Addenda au rapport d'analyse environnementale

**Projet de construction de la ligne
à 735 kV Saint-Césaire – Hertel et
poste de la Montérégie à 735-120/230 kV**

Dossier 3211-11-90

Le 1^{er} mai 2002

Figure 1. Comparaison des types de pylônes. Ligne à 735 kV Saint-Césaire – Hertel

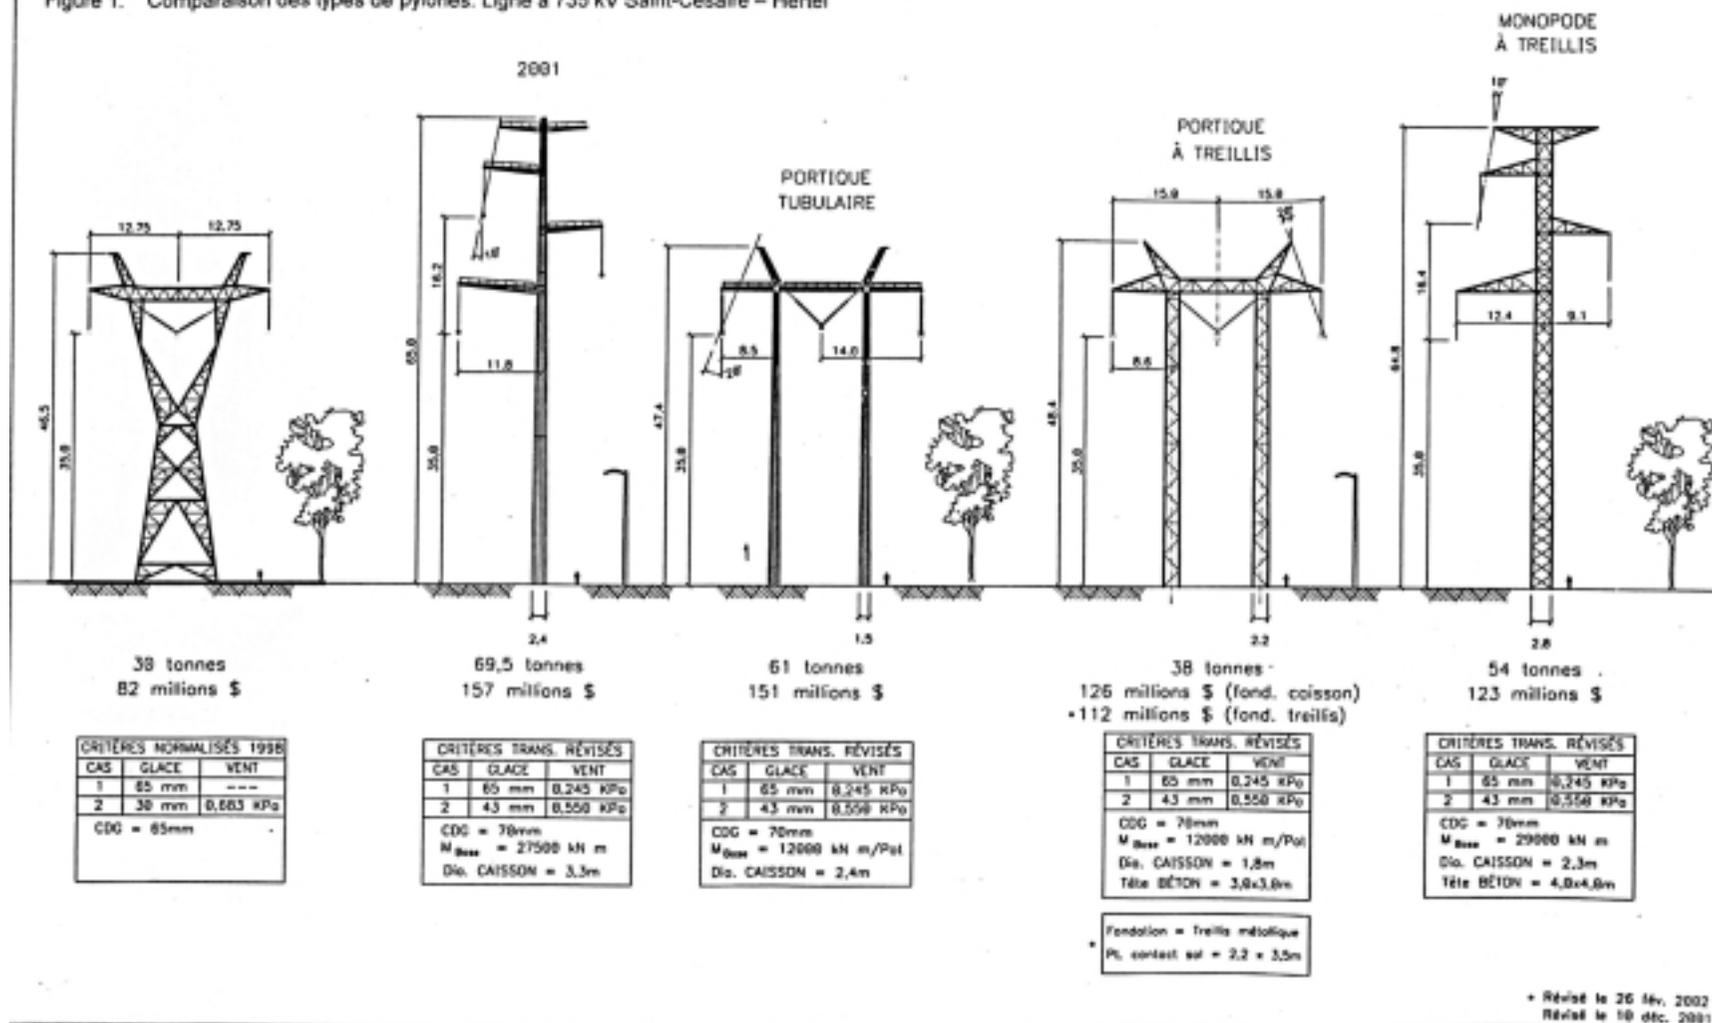
Comme suite aux échanges avec Hydro-Québec, il ressort de notre analyse que les principaux avantages et inconvénients des pylônes portiques à treillis par rapport aux autres familles de pylônes sont ceux présentés au tableau 1 :

- ils sont beaucoup moins encombrants visuellement ;
 - ils causent environ deux fois moins de pertes de superficies agricoles ;
 - l'augmentation du coût est de l'ordre de 30 à 40 M \$;
-

- ils assurent une meilleure intégration visuelle : en effet, à tous les changements d'angle, les mats à treillis, offrant un port de câbles selon un profil *vertical*, devraient être remplacés par des pylônes d'angle offrant un port de câbles selon un profil *horizontal*. Cette alternance vertical-horizontal, dans la succession des câbles, est moins intéressante que le profil offert par les portiques à treillis ;
 - ils causent environ 20 % plus de pertes de superficies agricoles ;
-

- ils offrent le même avantage au plan visuel que par rapport au pylône mat à treillis ;
 - ils causent environ 20 % plus de pertes de superficies agricoles ;
 - la diminution du coût est de l'ordre de 40 M \$;
 - ils sont fabriqués au Québec et la ligne peut être complétée une année auparavant ;
-

- la diminution du coût est de l'ordre de 40 M \$;
 - ils sont fabriqués au Québec et la ligne peut être complétée une année auparavant.
-

La modification proposée par Hydro-Québec, ci-après appelée scénario 5, constitue une amélioration par rapport au scénario 2 recommandé par le rapport d'analyse environnementale du ministère de mars 2001, soit une section de tracé en monopode tubulaire et une section de tracé en treillis conventionnels. Cette modification permet en effet de répondre une année plus vite au besoin de sécurisation en énergie du centre-ville de Montréal (poste Hertel) que si la ligne était construite avec des pylônes tubulaires. De plus, ce scénario 5 offre l'avantage d'améliorer l'esthétisme de la ligne sur toute la longueur du tracé, d'où une meilleure équité spatiale du

Je recommande d'accepter les modifications proposées par Hydro-Québec quant au type de support et au tracé.

- Retenir le choix de pylônes portiques à treillis sur toute la longueur du tracé, à l'exception du pylône R-19 au Point Saint-Césaire et du pylône d'ancrage au poste Hertel, qui seront de type treillis conventionnels, et de quatre pylônes pour la traversée de la rivière Richelieu, qui seront de types portiques tubulaires.
